新竹縣政府工程查核代表照片表

拍攝日期：112.07.12

工程名稱：竹北市嘉豐國小校舍暨地下停車場興建工程

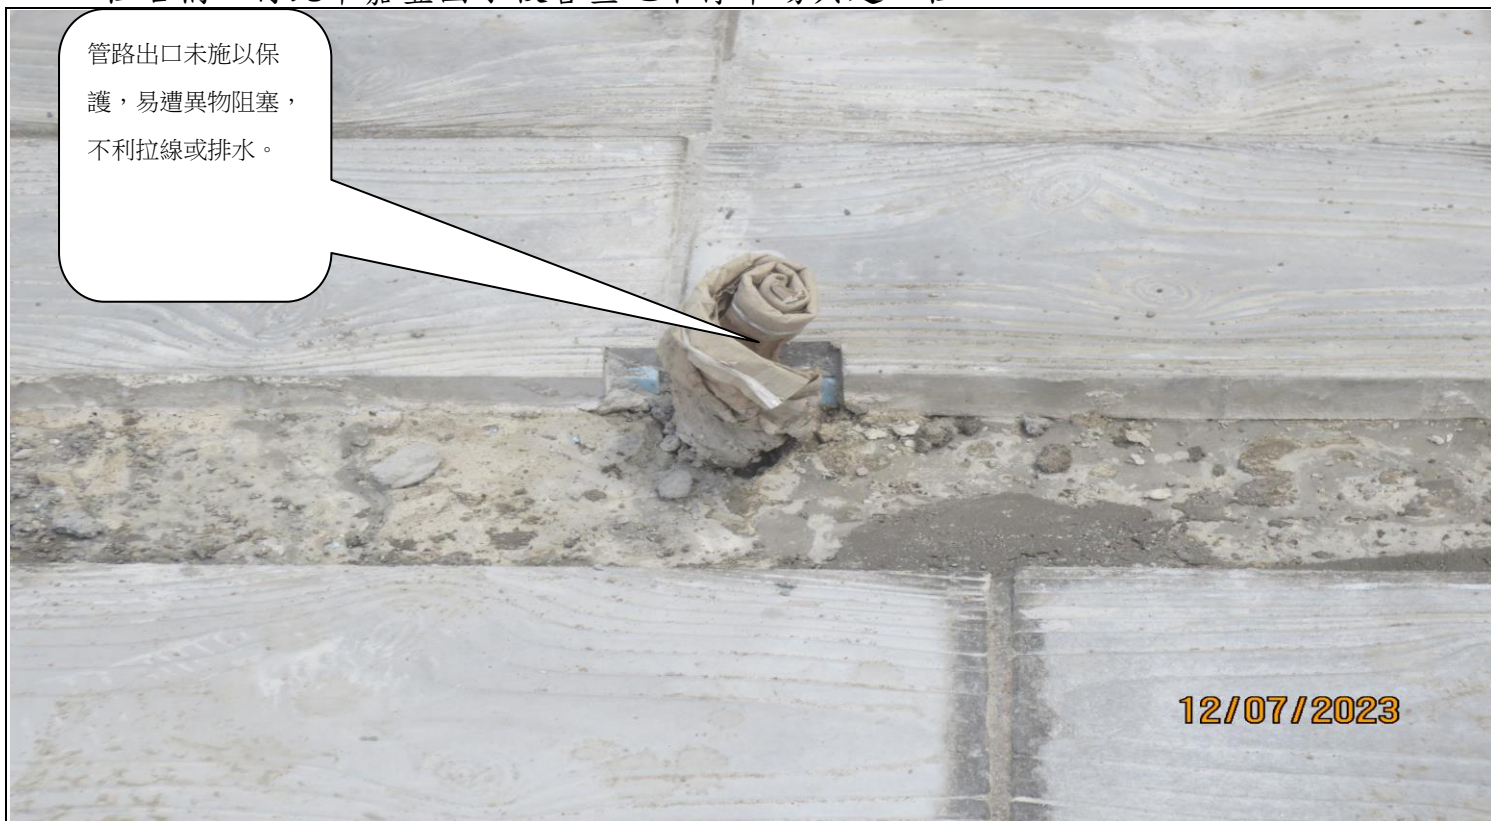
管路出口未施以保護，易遭異物阻塞，不利拉線或排水。

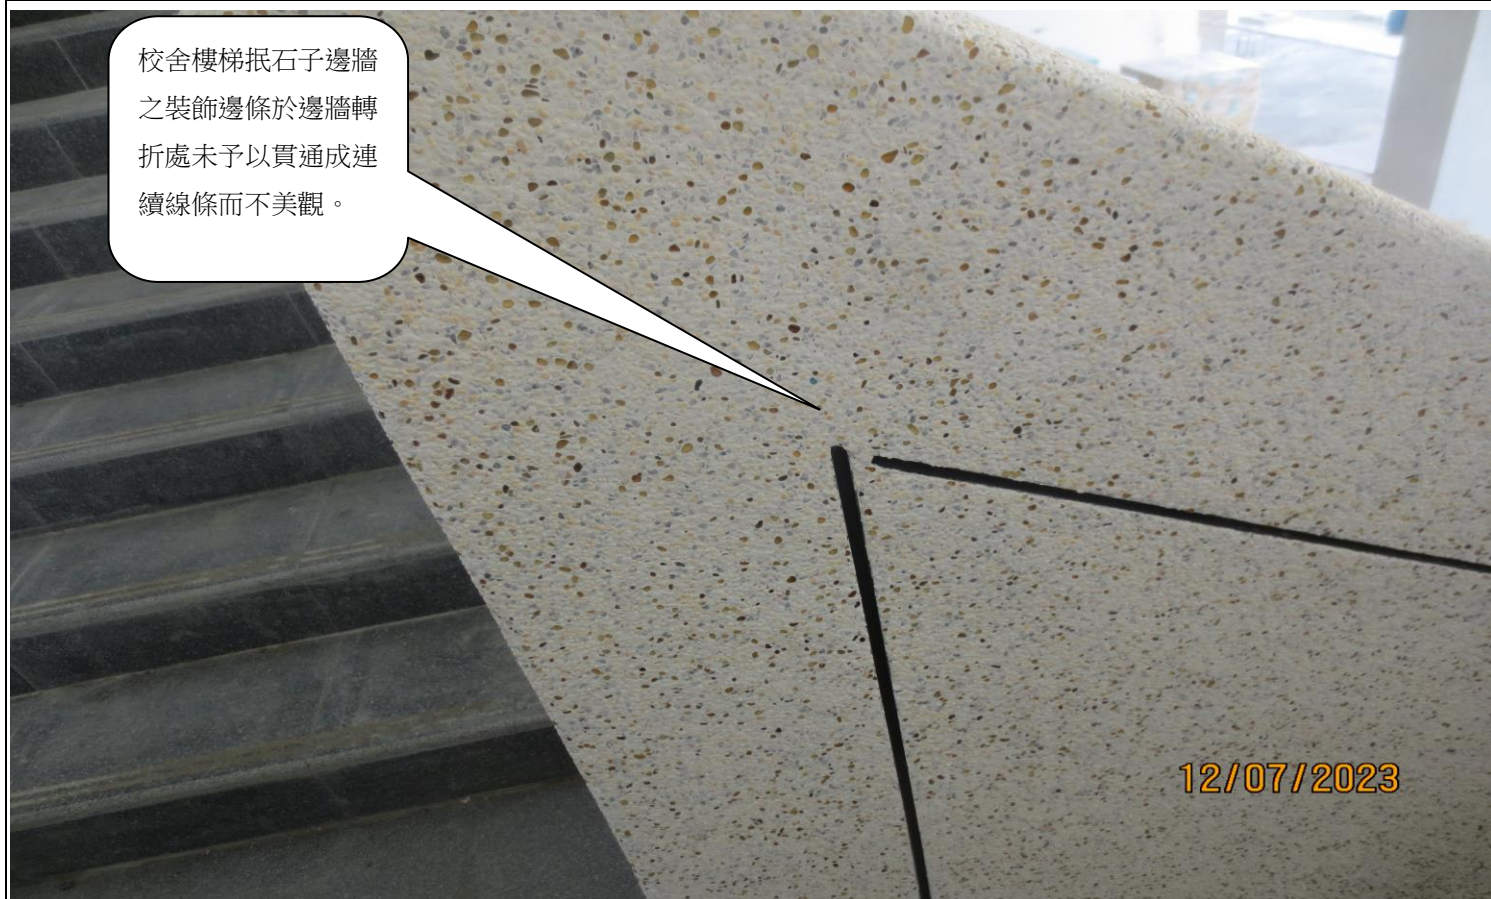
校舍樓梯抵石子邊牆之裝飾邊條於邊牆轉折處未予以貫通成連續線條而不美觀。
